除染装置スラッジ回収装置搬入に伴う プロセス主建屋開口部の設置工事について

2022年9月14日

東京電力ホールディングス株式会社

- 「廃スラッジ回収施設」として実施計画変更申請（2019年12月申請）を行った装置の設置に向けた準備工事として「プロセス主建屋外壁への開口設置」の工事を計画している。

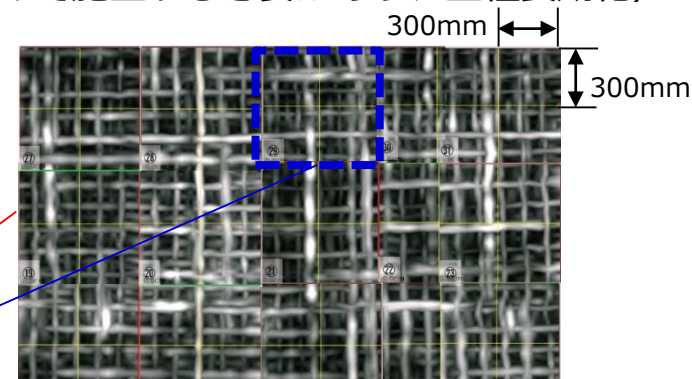
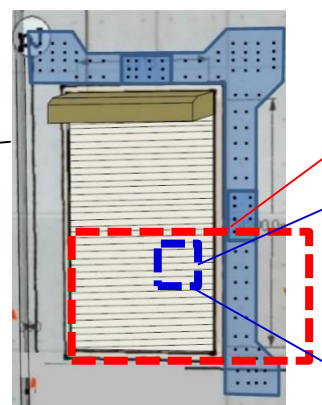
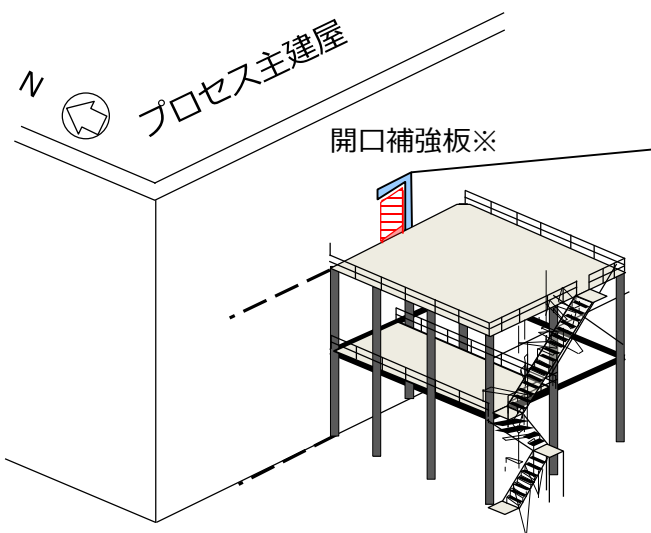
・PMBやコンテナに対する不法侵入等の防止のための基本的な対策を示すとともに、PMBに開口部を設けることに伴う同対策への影響を示すこと。

A：P32に記載。プロセス主建屋開口に取付けるシャッターは施錠付きのものとし、管理する。
